# PIANO TERRITORIALE INFRAREGIONALE COSEF

<p><b>AMBITO DELL'ALTO FRIULI</b> Osoppo - Buja - Gemona del Friuli</p>	<p>allegato  <b>1</b></p>
<p><b>VARIANTE n.1</b> <b>Relazione illustrativa</b></p> <div data-bbox="108 1413 1200 1594" style="border: 1px solid black; padding: 5px;"><p><i>A seguito dell'approvazione della variante n. 1 al PTI dell'Alto Friuli avvenuta con decreto del Presidente della Regione n. 0150/Pres. del 6 settembre 2021, sono confermati tutti i contenuti eccezion fatta per quelli (grafici e normativi) riferibili alla modifica indicata quale "punto n. 21", che pertanto è da intendersi integralmente stralciata.</i></p></div>	<p>data settembre 2021</p>

La presente relazione illustrativa descrive le modifiche apportate al P.T.I. dell'ambito Alto Friuli (ex CIPAF), per effetto della redigenda Variante n. 1 e costituisce documento allegato ed integrante della Var. 1 medesima.

#### Modifica n° 1

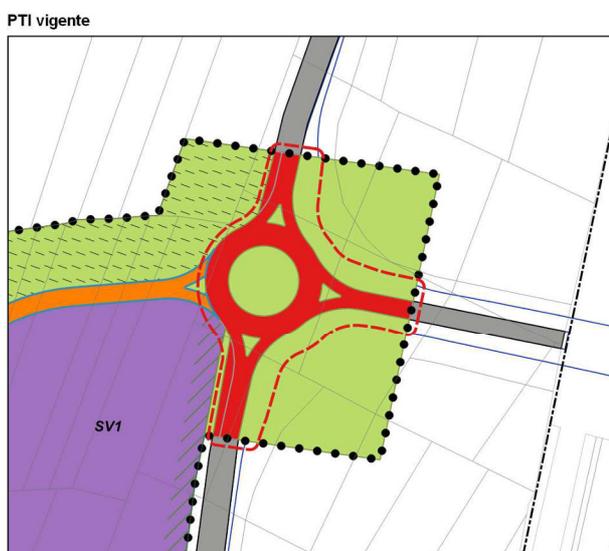
- **punto n. 1 - Riorganizzazione nodo di innesto del casello A23 con la S.P.49**

Il nodo di innesto del casello autostradale della A23 con la Strada Provinciale n° 49, da riorganizzare a rotatoria secondo le previsioni del PTI originario, viene confermato e rettificato nella geometria, con la conseguente rettifica delle superfici a “Verde Pubblico” (rinominato quale “Verde pubblico attrezzato e di connettivo”), e “Prati stabili di nuovo impianto” contigue alla viabilità o da essa delimitate. Per ulteriori approfondimenti in materia di viabilità si rammenta che il rapporto preliminare, nel contesto di VAS, ha dedicato uno specifico capitolo al tema “*Viabilità e traffico*”, cui si rinvia (capitolo 5 del r.p.).

##### Modifica n° 2

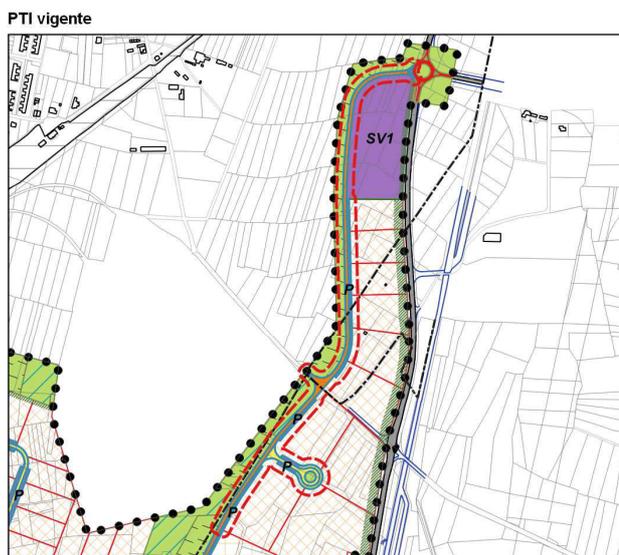
- **punto n. 2 - Modifica alla viabilità della zona nord-est del comparto**

La modifica comprende gli interventi afferenti il braccio ovest della rotatoria di progetto del casello autostradale della A23 sulla SP49, indicato dal PTI come viabilità di supporto strutturale, e la sua prosecuzione verso sud sino al termine dei lotti di media e piccola dimensione.

Il braccio ovest della rotatoria viene troncato al raggiungimento delle rispettive zone di afferenza e declassato a viabilità di servizio. La sua funzione viene infatti limitata all'accesso dei nuovi parcheggi di previsione "P1", "P2" e della "Area per servizio alle aziende agli addetti- SV1". La sua prosecuzione a sud prevista dal PTI vigente (comprensiva dei parcheggi di relazione), viene stralciata fino all'intersezione con via Buja, riallocando le rispettive superfici a SV1 e verde pubblico attrezzato e di connettivo. Diversamente, il tratto di viabilità esistente a sud di via Buja (via Casali Leoncini) viene mantenuto e declassato a viabilità di servizio, con eccezione della viabilità di accesso ai lotti di media e piccola dimensione (nell'assetto vigente), che viene stralciata. Il tratto terminale di viabilità mantenuta dalla modifica (n.2) termina in una nuova rotatoria di previsione di cui alla successiva modifica n.5. Per innestarsi nel nuovo nodo di nuova previsione la viabilità esistente (di via casali Leoncini) subisce minimali rettifiche alle geometrie che interessano superfici di verde pubblico, prati stabili e prati stabili di nuovo impianto.

**Modifica n° 7**

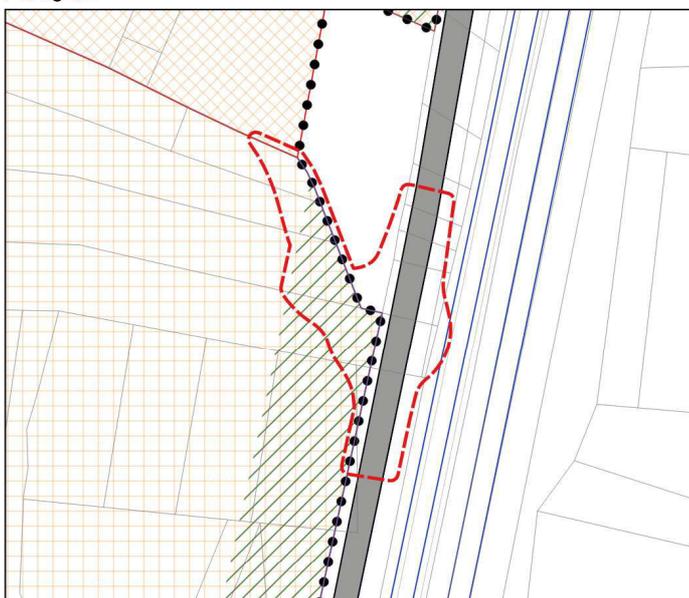
- **punto n. 7 - Nuovo accesso con rotatoria all'ambito consortile dalla S.P.49**

La viabilità di supporto strutturale proposta dalla variante, prevede la realizzazione di un nodo a rotatoria per l'innesto con la S.P.49. La modifica ha richiesto l'ampliamento del perimetro della zona D1 onde includere interamente il nuovo nodo. Le superfici classificate nella zonizzazione del PTI vigente, interessate dalla modifica, appartengono alle ZTO: lotti di grande dimensione, lotti di media e piccola dimensione e viabilità territoriale esterna al comparto. Le aree esterne al PTI interessate dalla presente modifica viaria (ora incluse nella perimetrazione di competenza COSEF) sono classificate dalla zonizzazione del PRGC vigente di Buja come zona omogenea "viabilità e trasporti". La modifica prevede inoltre la realizzazione di un percorso ciclabile e pedonale che si sviluppa in sede propria lungo la viabilità di previsione e si innesta, seguendo le geometrie della rotatoria di previsione, sulla S.P.49.

##### Modifica n° 8

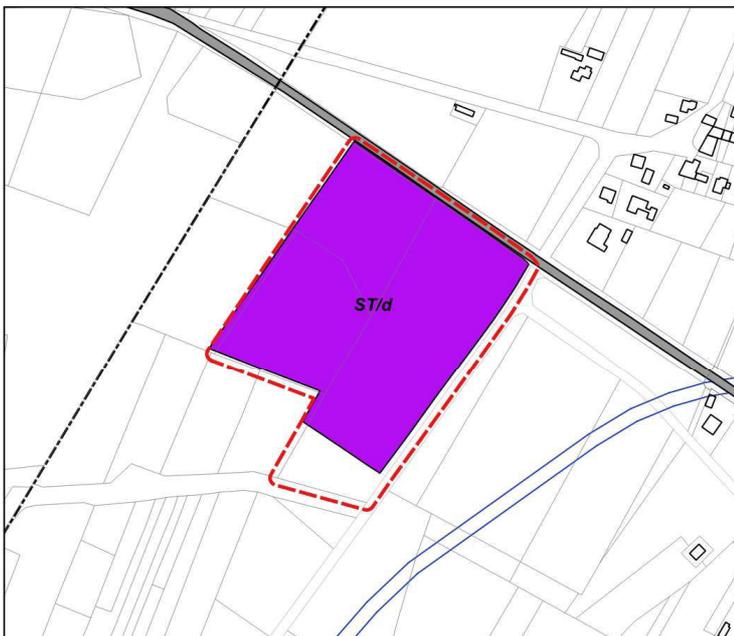
Il depuratore consortile, già indicato dal PTI vigente con la sigla STd, viene incluso nella perimetrazione di PTI COSEF. La superficie della zona STd viene rettificata in aderenza all'assetto catastale delle proprietà. La zona viene a comporsi delle seguenti particelle del Foglio 12 del Comune di Buja: mappali nn. 560 e 3, porzione del mappale n. 1.

**Modifica n° 9**

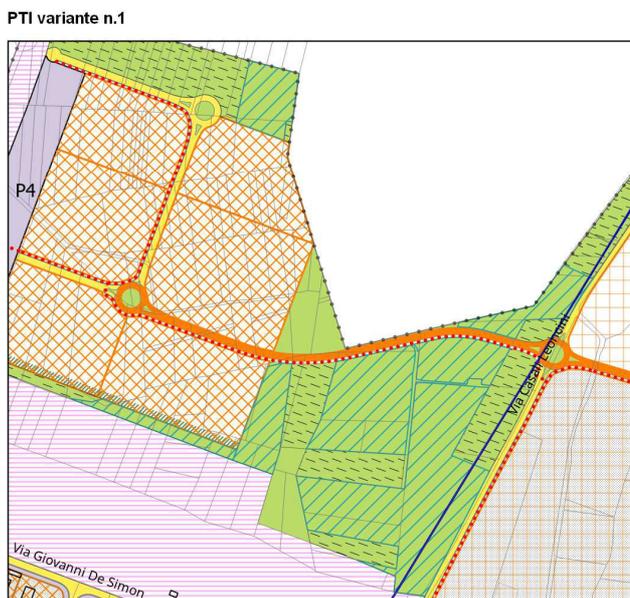
La modifica introduce un nuovo tracciato di viabilità di supporto strutturale, per il collegamento ai lotti situati nel settore nord ovest dell'ambito consortile, a nord dello scalo ferroviario. Il nuovo tracciato sostituisce e integra la funzione del vecchio tracciato di viabilità di servizio di progetto. La modifica insiste su superfici destinate dal vigente PTI a: lotti media e piccola dimensione, parcheggi di relazione, verde pubblico, viabilità di servizio di progetto.

Il nuovo tracciato segue un andamento sinuoso che a partire dall'intersezione con via Casali Leoncini, costeggia il confine nord di PTI, per poi discostarsi da esso con una flessione verso sud e terminare con un nodo a rotatoria situato in posizione baricentrica rispetto ai lotti di media e piccola dimensione. L'andamento della viabilità strutturale proposta deriva anche dall'esigenza di limitare il consumo di suolo ricalcando ove possibile, il sedime di una capezzagna esistente e al contempo preservare maggiormente i prati stabili presenti in loco, rispetto alla zonizzazione vigente. L'infrastruttura in previsione è dotata di percorso ciclabile e pedonale.

##### Modifica n° 10

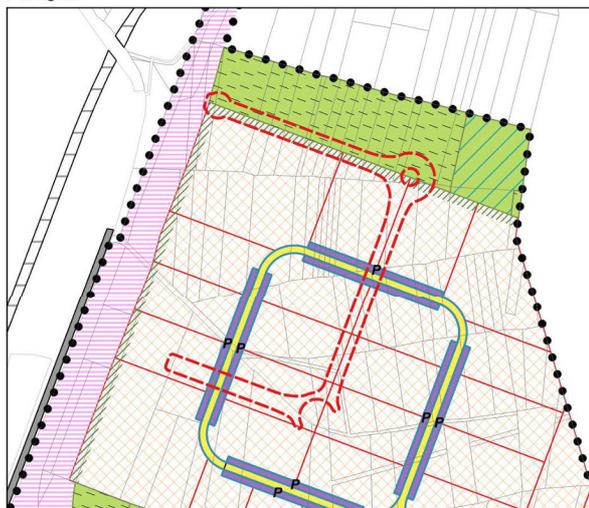
- tratto di viabilità di servizio che si dirama dalla rotatoria (di supporto strutturale in previsione), con funzioni di distribuzione per i lotti artigianali/industriali e di connessione con l'area a parcheggio dello scalo ferroviario (vedi modifica n. 12);
- viabilità di servizio che si sviluppa dal braccio nord della summenzionata rotatoria in previsione, composta da due archi (di viabilità) connessi a loro volta con un nodo a rotatoria e un'area (circolare nel tratto terminale) per le manovre di inversione del senso di marcia.

Entrambe le previsioni di viabilità di servizio sono dotate di pista ciclabile e pedonale. Il tracciato (ciclabile) lungo il braccio ovest della rotatoria prosegue attraverso la zona a parcheggio "P4" fino al confine dell'ambito consortile, ove è previsto un punto di attraversamento dei binari dello scalo ferroviario (che potrà essere protetto con sbarre di passaggio a livello ad insindacabile giudizio dell'Ente competente, in ragione del traffico ferroviario che andrà a svilupparsi). La viabilità di servizio e l'annessa pista ciclabile vengono reperite da superfici precedentemente destinate dal PTI vigente a: lotti di media e piccola dimensione, viabilità di servizio, parcheggi di relazione, verde pubblico, prati stabili di nuovo impianto.

#### Modifica n° 11

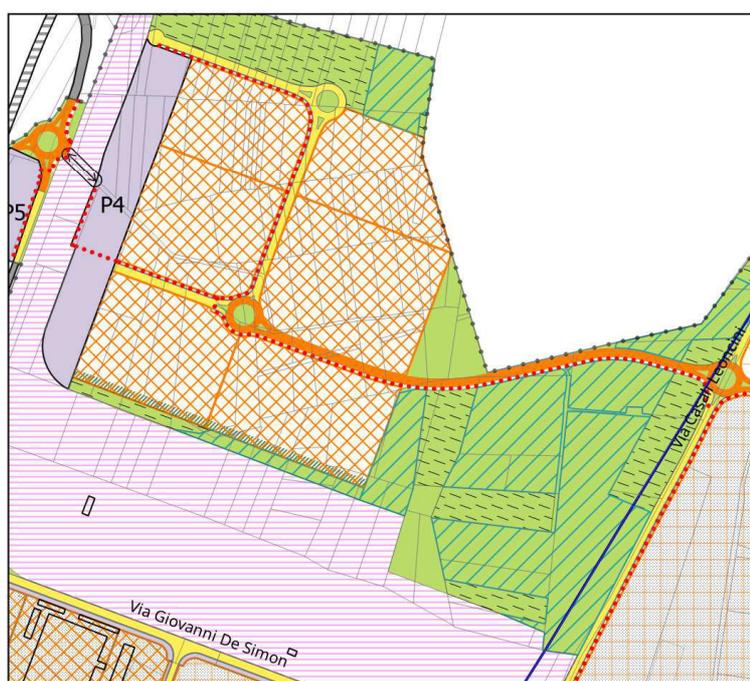
La previsione della nuova viabilità di cui alle modifiche n. 6-7-9 e 10 determina lo stralcio integrale del tracciato di viabilità di servizio previsto dal PTI vigente e dei relativi parcheggi di relazione. Le superficie che si liberano vengono destinate nella variante a “Zona per insediamenti artigianali/industriali”, “Verde pubblico attrezzato e di connettivo”, “Prati stabili”, “Viabilità di supporto strutturale”, “Viabilità di servizio”.

### Modifica n° 13

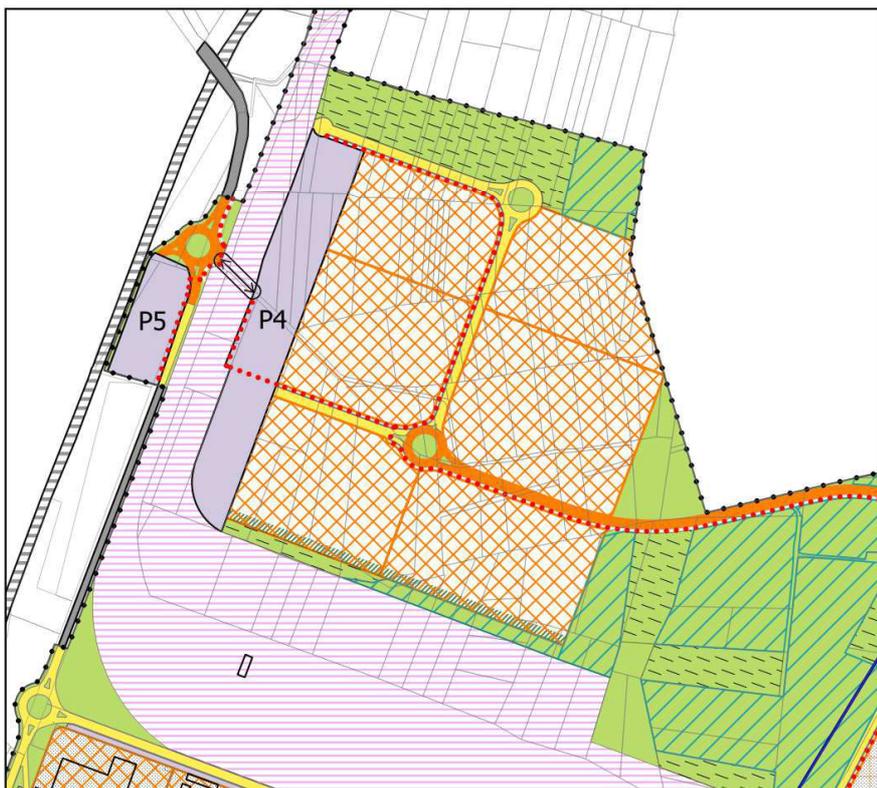
La modifica prevede (unitamente alle successive modifiche nn. 14 e 15) la riorganizzazione dei lotti produttivi nel settore dell'ambito consortile posto a nord dello scalo ferroviario. La modifica opera una riconfigurazione delle aree destinate a lotti di media e piccola dimensione individuate dal PTI vigente, che con la proposta di variante vengono definite (rinominate) Zone per insediamenti artigianali/industriali in analogia alle terminologia in uso nel PTI della ZIU (vedi direttiva di Piano n. 8).

##### Modifica n° 14

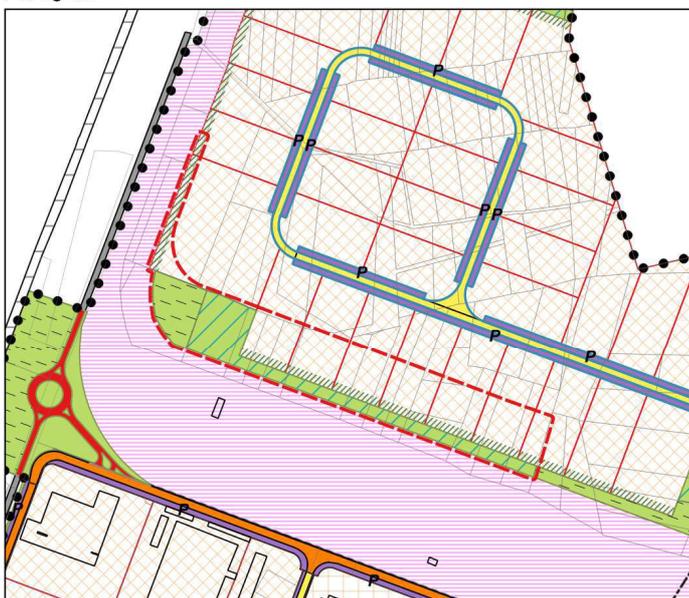
La zona omogenea destinata dal PTI vigente a "scalo ferroviario e linee di connessione" viene ampliata complessivamente di circa 33.400mq, di cui oltre 20.000 mq ricavati dall'arretramento dei lotti produttivi a nord . La modifica è motivata dall'esigenza di reperire spazi per un'ulteriore binario e per l'incremento delle aree funzionali al carico/scarico dei vagoni. L'ampliamento avviene verso nord reperendo l'area necessaria da superfici destinate prevalentemente dal PTI vigente a lotti di media e piccola dimensione, e da superfici a verde pubblico. Si rileva che la modifica interessa parzialmente un prato stabile ed un prato stabile di nuovo impianto, come rappresentati nella zonizzazione del PTI vigente. Si annota comunque che le modifiche ai prati stabili trovano apposita trattazione nel capitolo sul "Contesto naturalistico e paesaggio" del già citato "rapporto ambientale" (della connessa procedura di VAS della variante n. 1).

##### Modifica n° 15

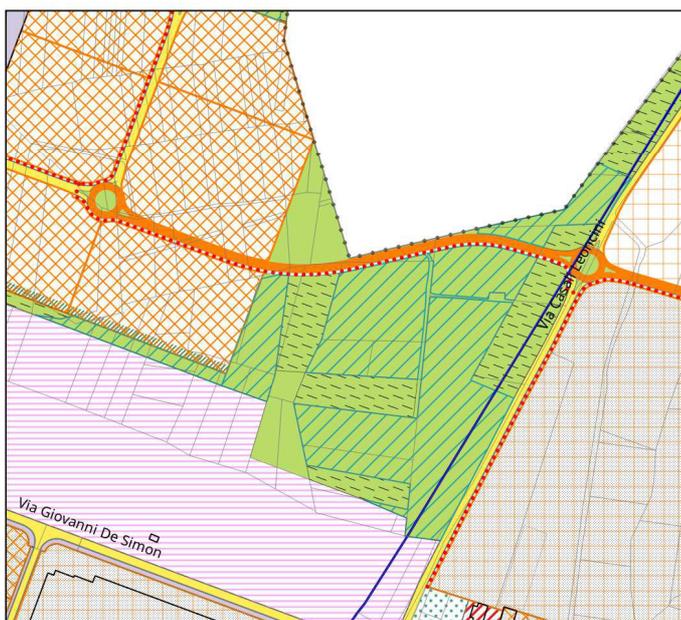
- **punto n. 15 - Stralcio di lotti di media e piccola dimensione**

La modifica prevede lo stralcio dei lotti produttivi nell'area indicata (col tratteggio rosso) nel seguente estratto, a favore di superfici destinate a verde pubblico.

Parte dei lotti di dimensione media e piccola interessati dalla modifica veniva collocata dal PTI vigente in corrispondenza di prati stabili così individuati dall'Inventario Regionale dei Prati stabili. La modifica operata dalla variante reintroduce su dette aree la destinazione di prato stabile. Nelle aree adiacenti ai prati stabili vengono introdotte - in ampliamento ed a complemento - superfici da destinare a prato stabile di nuovo impianto<sup>24</sup>.

##### Modifica n° 16

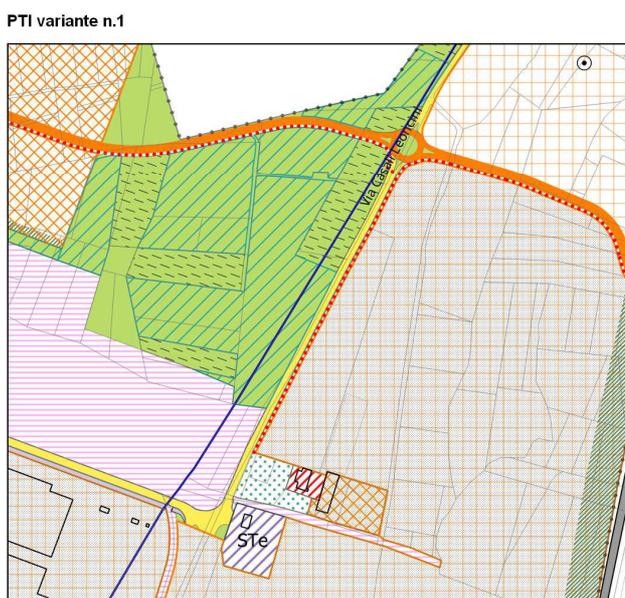
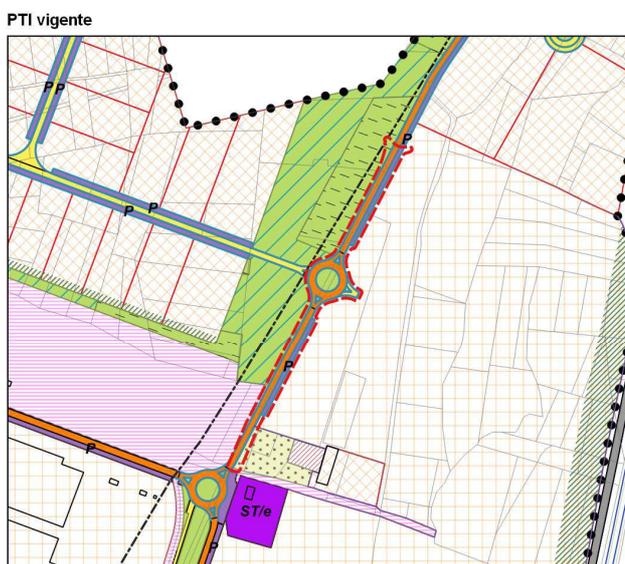
- **punto n. 16 - Modifica della viabilità - via Casali Leoncini**

Il tratto di viabilità di supporto strutturale di via Casale Leoncini, che va dall'intersezione con via Giovanni De Simon e prosegue verso nord fino al termine del lotto di grande dimensione (del PTI vigente), viene declassato dalla variante a viabilità di servizio. La rotatoria prevista dal PTI vigente a metà del tratto in parola, viene stralciata a completamento della modifica n.11. Vengono stralciate anche le aree per i parcheggi di relazione distribuite lungo l'arco (di viabilità). In base alla variante il tracciato viario nella sua conformazione viene pressochè confermato. Le modifiche interessano gli innesti ai nodi a nord e a sud, in quanto è necessario l'adattamento minimale delle geometrie, date le modifiche delle intersezioni. La modifica nel tratto terminale a sud determina una rettifica in riduzione dell'area classificata a "Verde privato". La variante prevede inoltre la realizzazione di un percorso ciclo pedonale sul lato est sino al raggiungimento dei Casali Leoncini.

##### Modifica n° 19

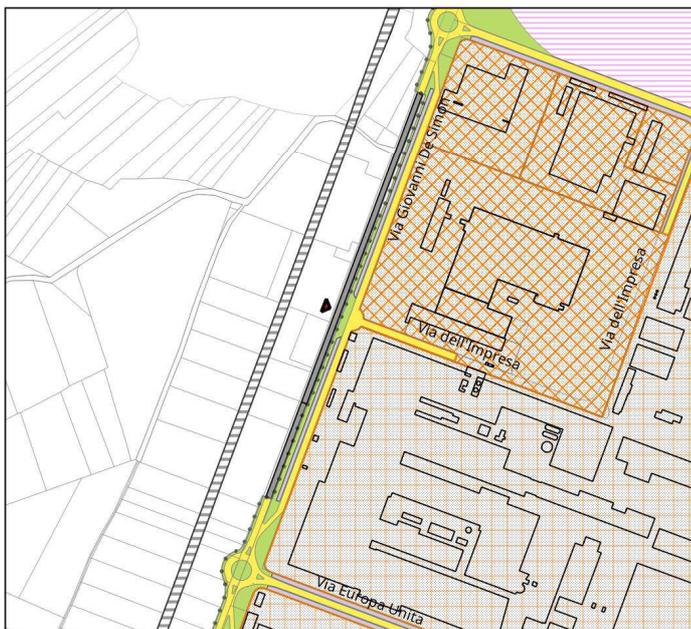
- **punto n. 19 - Modifica alla viabilità -via Giovanni De Simon e via delle Ferriere**

Gli archi di via Giovanni De Simon (tratto parallelo alla S.R.463) e via delle Ferriere fino all'intersezione con via Europa Unita viene declassato da viabilità di supporto strutturale a viabilità di servizio, in continuità, cioè in linea con la modifica n. 17. La geometria dell' arco viene modificata nei tratti terminali per consentirne l'innesto sulle rotatorie di cui alla precedente modifica n.18 e successiva modifica n.20.

##### Modifica n° 20

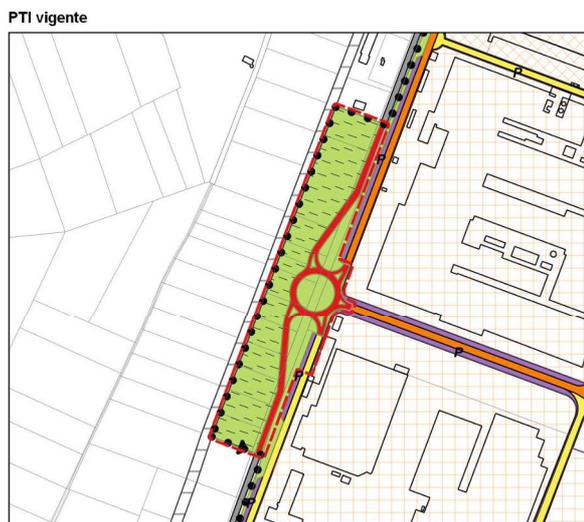
Il nodo indicato dal PTI vigente come raccordo di progetto con viabilità territoriale esistente con funzione di connessione tra via Europa Unita e la S.R.463, viene ridimensionato e semplificato dalla presente variante al PTI. La modifica afferisce alle scelte operate dalla variante di riorganizzazione complessiva dell'assetto viabilistico della D1 dell'Alto Friuli.

Come detto nella precedente modifica, la riorganizzazione del nodo implica la modifica dei tratti terminali della viabilità interna all'ambito consortile per la realizzazione dei bracci di innesto alla rotatoria. La scelta determina la rettifica in riduzione del perimetro di PTI. Le aree all'interno del nuovo perimetro di PTI che si vengono a "liberare" dalle previsioni viabilistiche vengono destinate dalla variante a viabilità di servizio, e verde pubblico attrezzato e di connettivo, e si tratta di rettifiche morfologiche in adattamento alle geometrie della nuova rotatoria di previsione. Le aree che per effetto della proposta di variante vengono a trovarsi all'esterno del perimetro di PTI, esulano dalla competenza del Piano. Le presente modifica interessa aree del PTI vigente destinate a "prato stabile di nuovo impianto"<sup>25</sup>.

**Modifica n° 21**

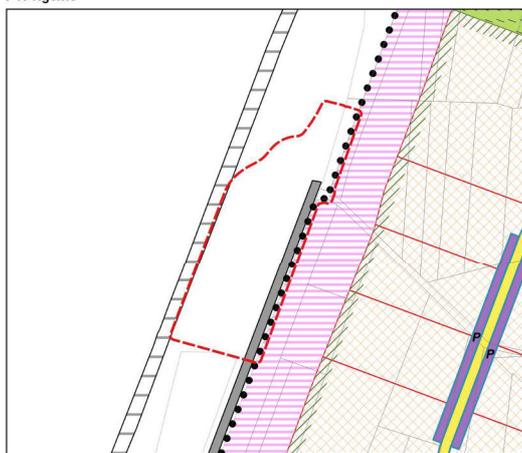
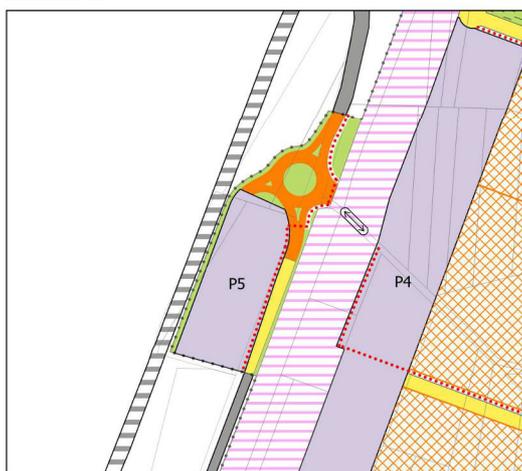
La variante al PTI prevede la realizzazione di una rotatoria sulla S.R.463 nella parte nord dell'ambito in prossimità del passaggio a livello, classificata come viabilità di supporto strutturale. Le superfici complementari al nodo vengono destinate a "Verde pubblico attrezzato e di connettivo". La modifica proposta prevede inoltre la realizzazione di un'area attrezzata per la sosta in sede propria, identificata nella zonizzazione come parcheggi di servizio alle aziende ed agli operatori con la sigla "P5". Le superfici residuali, lungo il confine della zona D1 per una fascia di circa 3m vengono destinate a "Verde pubblico attrezzato e di connettivo". La funzione principale della rotatoria è di moderazione del traffico, connessa all'obiettivo di divieto di transito dei mezzi pesanti in direzione nord, a protezione dell'abitato di Osoppo; si intende quindi supportare tale scelta con la previsione di una adeguata infrastruttura che consenta la manovra di inversione del senso di marcia dei mezzi pesanti, per sopperire eventuali "rotte improprie" (se effettuate in direzione nord). La rotatoria allo stesso tempo consente l'esecuzione in sicurezza delle manovre di ingresso e uscita dei veicoli nel e dal parcheggio "P5". La modifica prevede la realizzazione di un collegamento ciclabile e pedonale del parcheggio e della S.R.463 con l'ambito consortile mediante l'attraversamento dei binari dello scalo ferroviario consortile (cfr. mod. 12) con la finalità generale di favorire - mediante le ciclabili - i percorsi casa-lavoro tra l'area industriale e l'abitato di Osoppo. La modifica ha richiesto la rettifica del perimetro di PTI, onde includere al suo interno il nodo ed il parcheggio di previsione. Le superfici interessate dall'ampliamento del perimetro sono classificate dal PRGC del Comune di Osoppo come E4.1- Ambito agricolo di protezione e viabilità regionale di 1° livello. La S.R. 463, già classificata dal PRGC, viene rappresentata nella zonizzazione del PTI vigente (ancorché fuori dall'ambito di competenza) come viabilità territoriale esterna al comparto.

##### Modifica n° 22

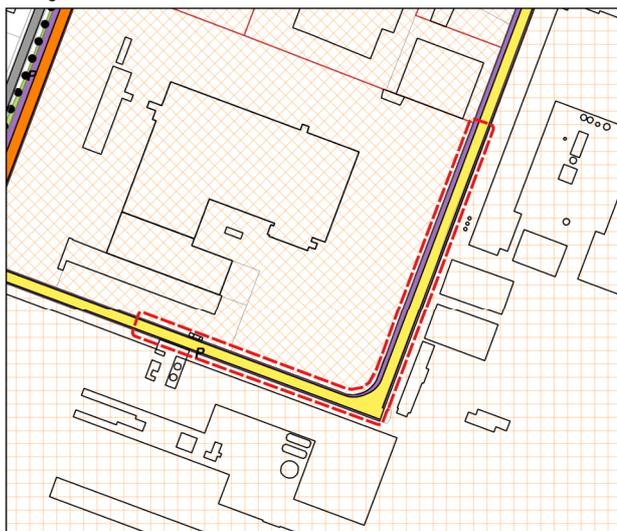
- **punto n. 22 - Modifica alla viabilità - via dell'Impresa**

Via dell'Impresa, provenendo da nord, viene troncata all'altezza dell'ultimo opificio del lotto di media e piccola dimensione (immettendosi da nord). All'altra estremità dell'arco viene mantenuto un breve tratto di innesto di oltre 100 per l'accesso da ovest. La modifica deriva dalla presa d'atto dei nuovi assetti proprietari della ditta Fantoni Spa e, quindi, motiva da necessità operative gestionali del comparto. Ne deriva inoltre che le superfici sottratte alla viabilità e parcheggi di relazione vengono destinati dalla proposta di variante a zona per insediamenti artigianali/industriali.
